**PARECER SOBRE O RELATÓRIO DE CONFORMIDADE
AMBIENTAL DO PROJETO DE EXECUÇÃO**

**ER377-2 – COSTA DA CAPARICA/FONTE DA TELHA
INCLUINDO A BENEFICIAÇÃO DA AV. DO MAR E LIGAÇÃO À
FONTE DA TELHA
BENEFICIAÇÃO DA AV. DO MAR E LIGAÇÃO À FONTE DA
TELHA**

MAIO DE 2011

PERFIL TRANSVERSAL TIPO – PROJECTO DE EXECUÇÃO

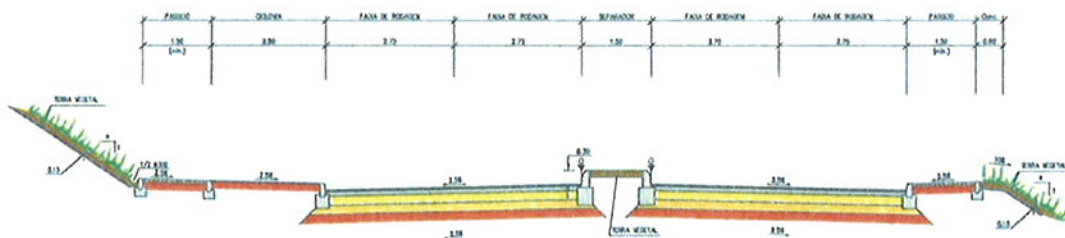
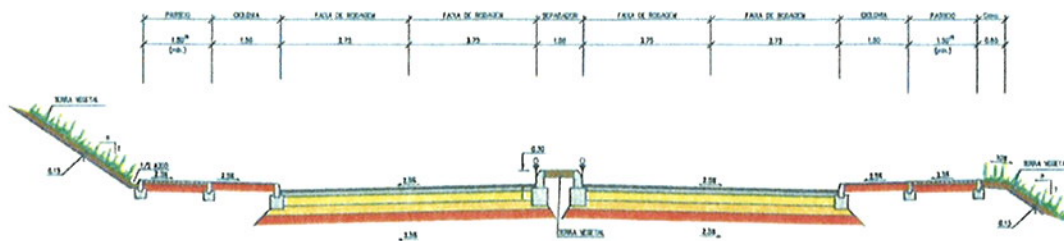
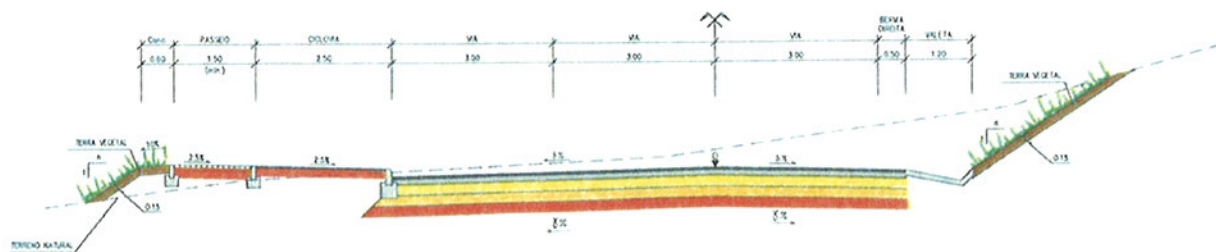
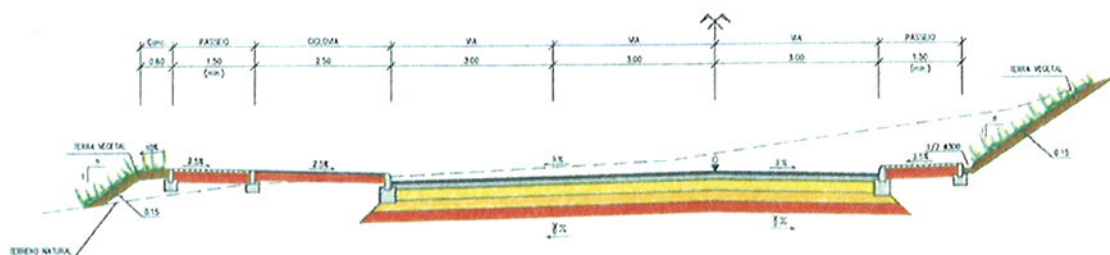
Em resposta ao pedido de clarificação por parte da **CDDR-LVT**, relativamente aos Perfis Transversais Tipo adoptados no Projeto de Execução *versus* os previstos no Estudo Prévio, a Estradas de Portugal enviou um ofício (Ver Anexo 3) onde se demonstrou que, na sua generalidade, se verifica uma diminuição dos perfis transversais adoptados, verificando-se uma diminuição da área ocupada pelo traçado.

Figura 2 – Perfil da Inserção da Passagem de Fauna

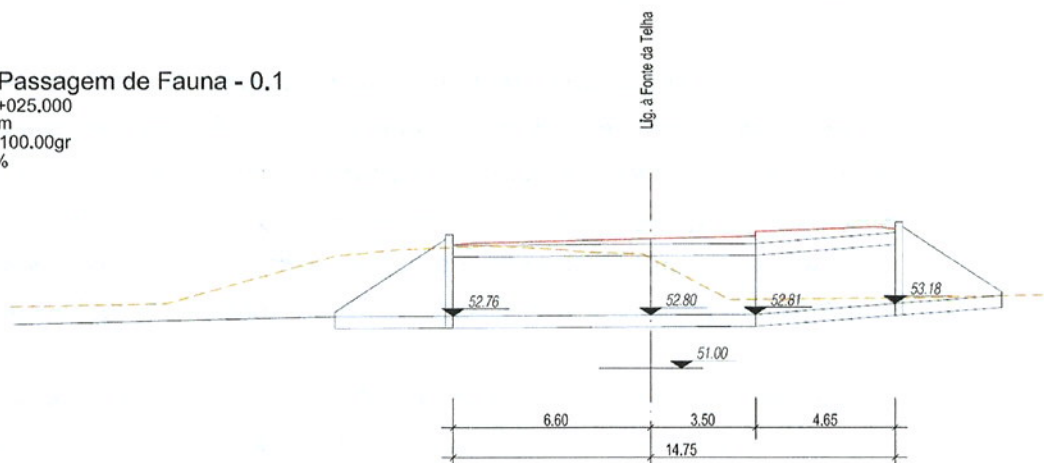
- As passagens de **fauna** apresentadas **não garantem eficácia**, quer pela análise da altimetria do projecto para a sua inserção, quer pelos requisitos em falta que lhes permitiria funcionalidade em sobreposição com as Passagens Hidráulicas previstas. Neste âmbito, as **Vedações** propostas estão pouco concretizadas no que respeita à sua implantação e motivam falhas na eficácia no que respeita à fauna.

1. O perfil da referida passagem de fauna é representado no Projecto de Execução PE2 – Drenagem, no qual se pode verificar que não existem problemas de inserção da mesma no aterro (**Figura 2**);

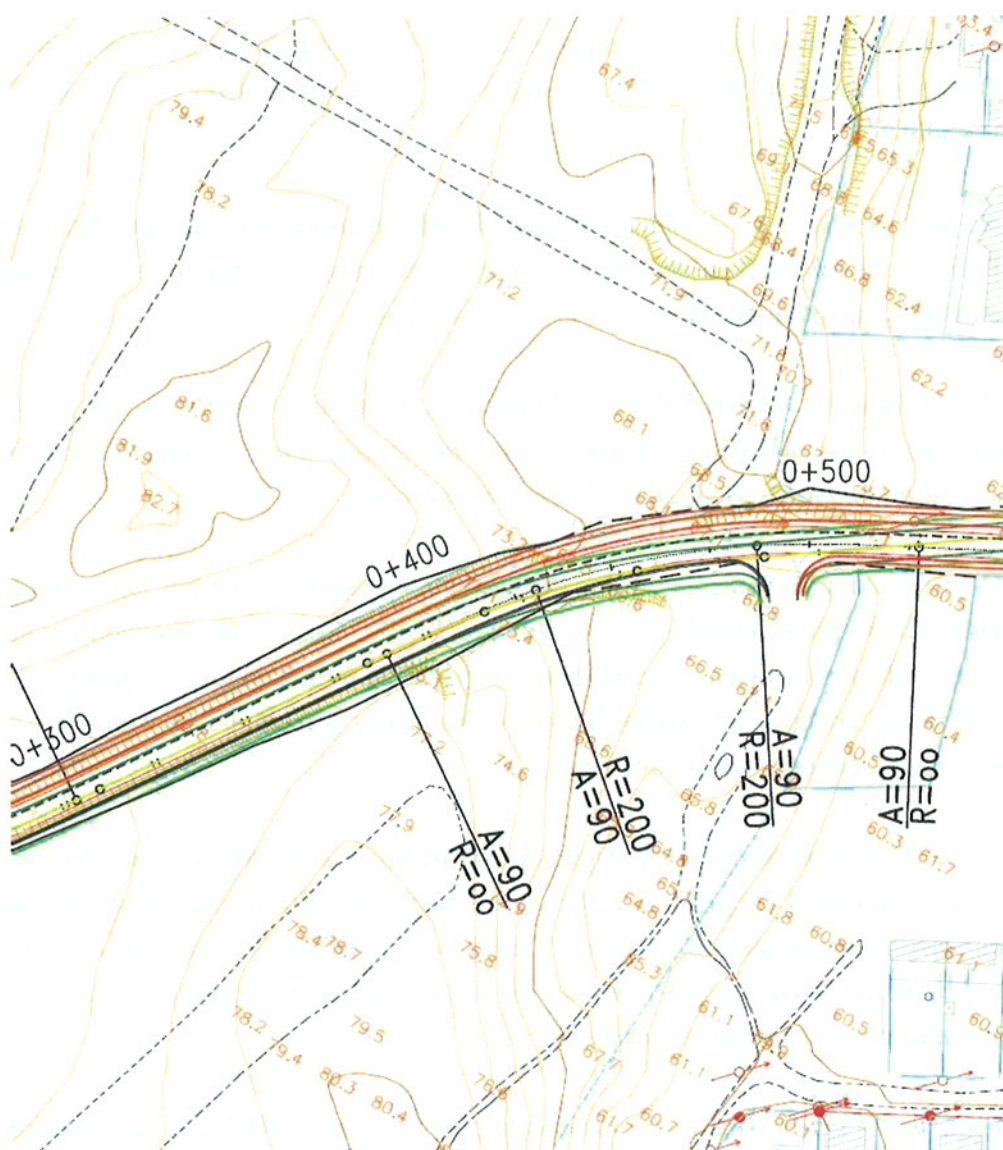
O projecto provocará impactes negativos na vegetação da Reserva Botânica da Mata Nacional dos Medos, que deverão ser minimizados, com a introdução das seguintes alterações:

- A partir do Km 0+300, o traçado deveser rectificado, deslocando-o ligeiramente para Norte, para permitir a preservação de alguns exemplares de Juniperus turbinata e de Pinus pinea, conforme solicitado pelo ICNB no ofício nº 17889/2009 sobre a fase de Geometria de Traçado.*
- A ligação ao Parque de Merendas deverá ser ajustada com o ICNB.*

O parecer do ICNB refere algumas propostas de alteração ao projecto no sentido de minimizar impactes na vegetação natural da Reserva Botânica da Mata Nacional dos Medos.
